令和5年度  
仙台労働基準監督署・仙台市合同安全パトロール（第2回）

仙台市都市整備局技術管理室

## 足場最下段の支柱の不足

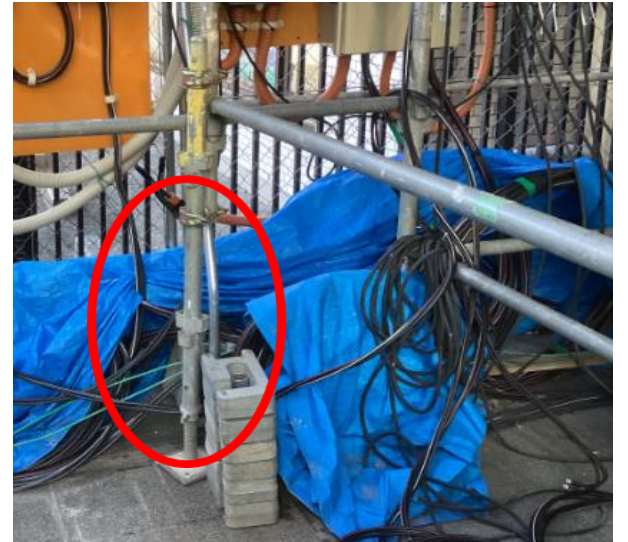
- ・ 他仮設物との干渉に考慮し、支柱を取り付けるなど強度に不足が無いよう設置する。
